Agence Parcs Canada
Réhabilitation des murs du Canal-De-Lachine
Réparation et remplacement de murs de couronnement
(Secteurs 5.2, 6 et E – Bassin No3)
Projet N° CLAC-1455-06
Addenda n° 02

PRÉCISIONS ET MODIFICATIONS AUX PLANS ET DEVIS

Dessin / Drawing
STRUCTURE / STRUCTURE
 PAGE FRONTISPICE
 FRONT PAGE

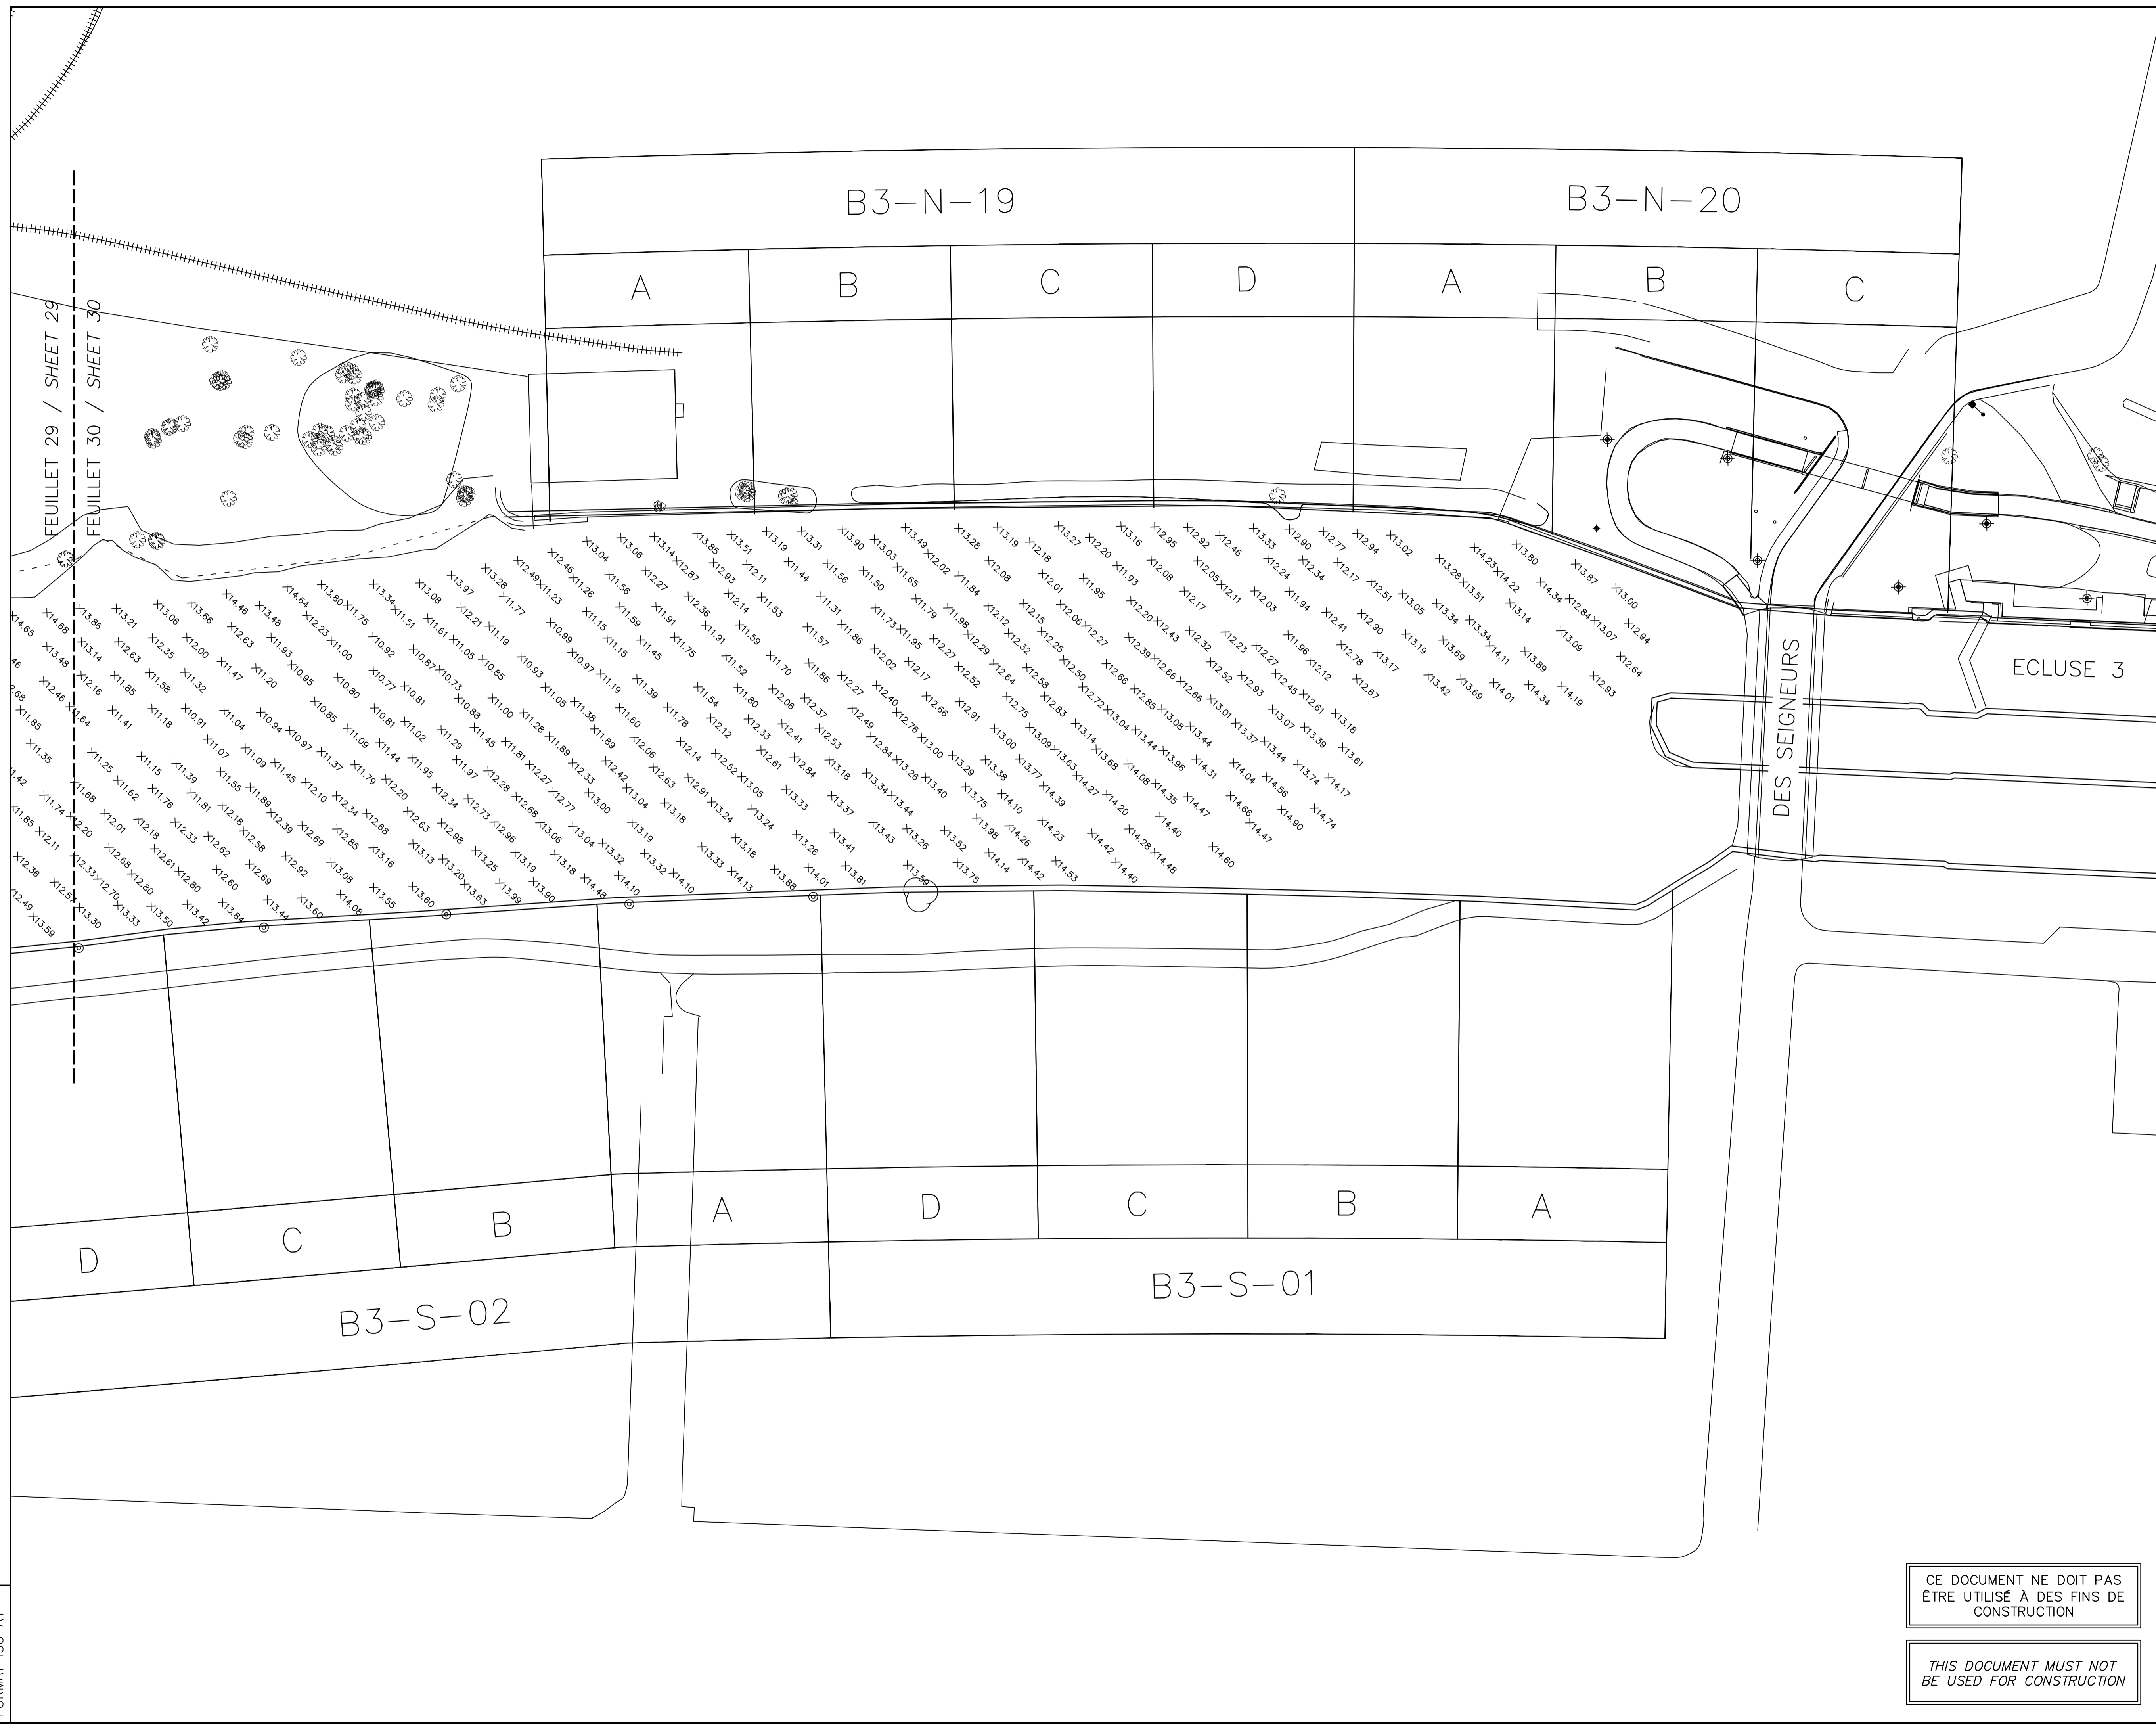
1.1 Modifications apportées au cahier de plan, la page 01 révision 01 est supprimée et remplacée par la page 01 révision 02 :

Ajout dans la liste des dessins et modification du nombre de page total des plans. Voir plan révisé en annexe du présent addenda

Dessin **ANNEXE
ANNEX**
 BATHYMÉTRIE - 2/2
 BATHYMETRY - 2/2

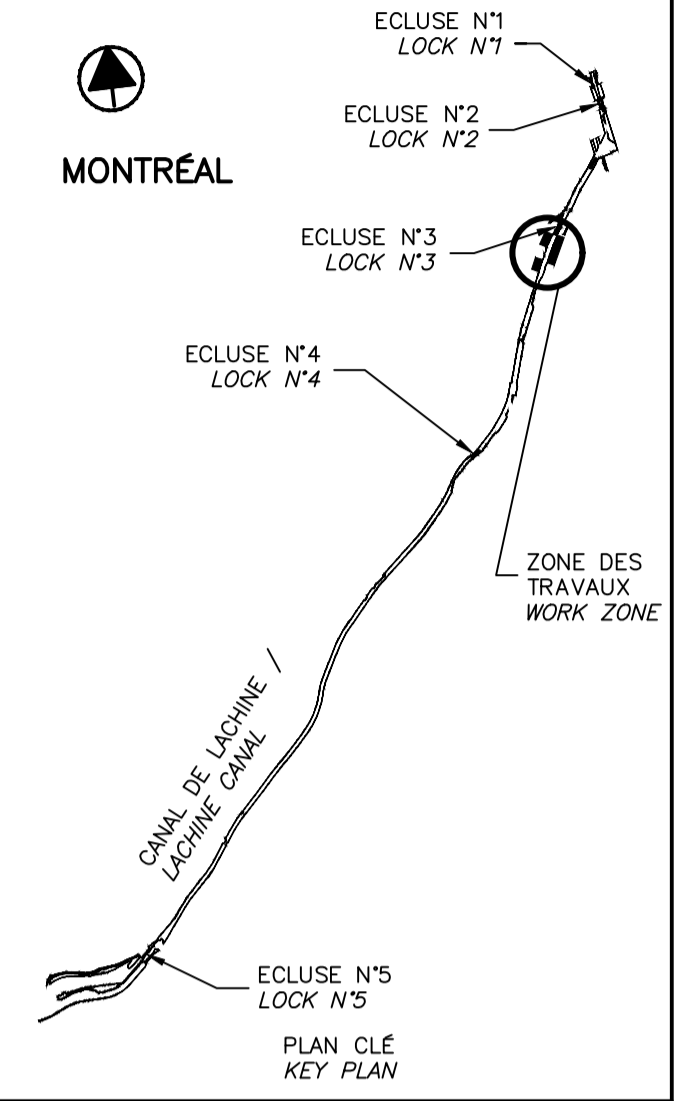
1.2 Modifications apportées au cahier de plan, Ajout des pages 29 et 30 – Annexe Bathymétrie :

Ajout de la bathymétrie du Canal-De-Lachine. Voir plans ajoutés en annexe du présent addenda.
